## VYSVĚTLENÍ ZADÁVACÍ DOKUMENTACE Č. 5

Název veřejné zakázky:	<b>Fotbalový stadion Hradec Králové</b>
Druh veřejné zakázky:	Stavební práce
Režim veřejné zakázky:	Nadlimitní veřejná zakázka
Druh zadávacího řízení:	Otevřené nadlimitní řízení
Název zadavatele:	Statutární město Hradec Králové
Sídlo zadavatele:	Československé armády 408, 502 00 Hradec Králové
IČO zadavatele:	00268810
Právní forma zadavatele:	801 - Obec nebo městská část hlavního města Prahy
Zastoupení:	prof. PharmDr. Alexandr Hrabálek, CSc.
Adresa profilu zadavatele:	<a href="https://www.tenderarena.cz/profil/hradeckralove">https://www.tenderarena.cz/profil/hradeckralove</a>

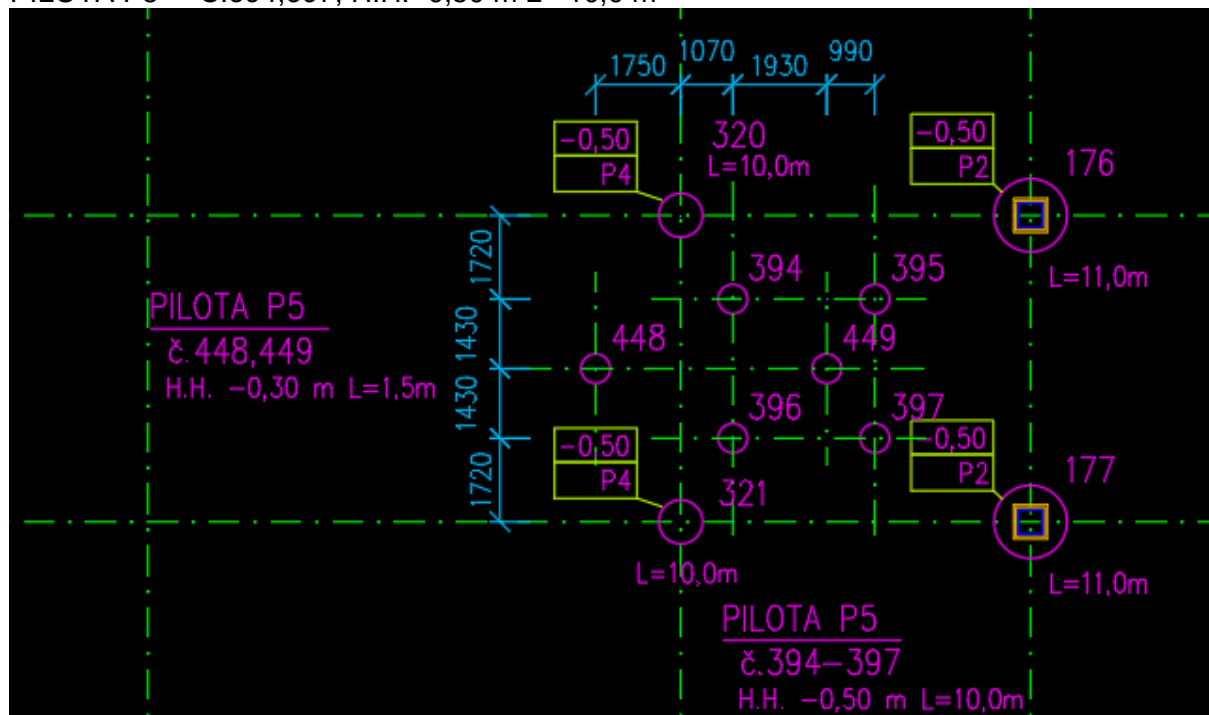
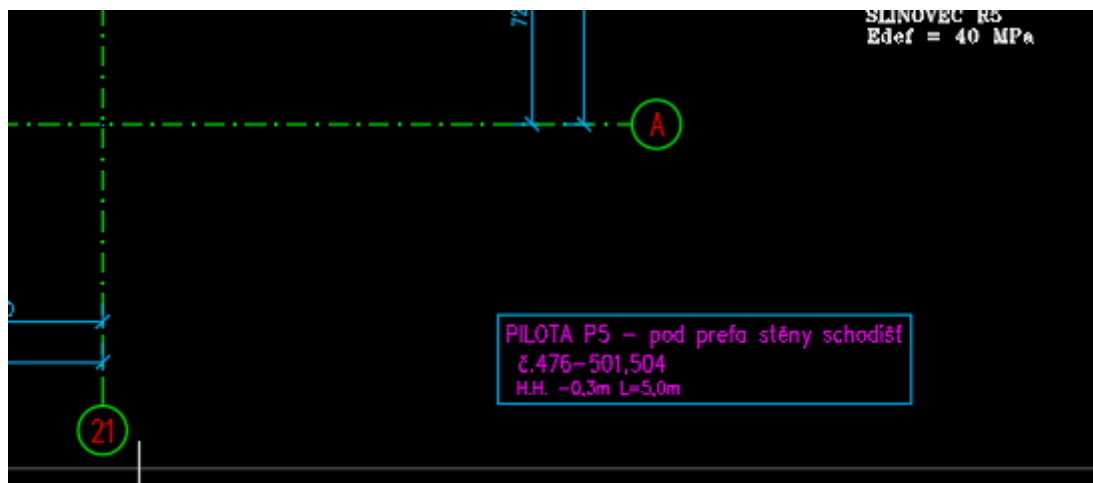
V plánu pilot jsou některé piloty bez označení délky. Mohl by zadavatel tyto chybějící délky doplnit?

U hlavních modulových pilot je délka psaná u každé piloty. Vpravo pod pilotou L=...m.

Pro skupiny pilot jsou dle čísel pilot vypsané délky pilot souhrnně např.:

PILOTA P5 Č.394,397, H.H. -0,50 m L= 10,0 m

Pro ostatní piloty typu P5, byla použita tabulka v pravé části pod plánem pilot:
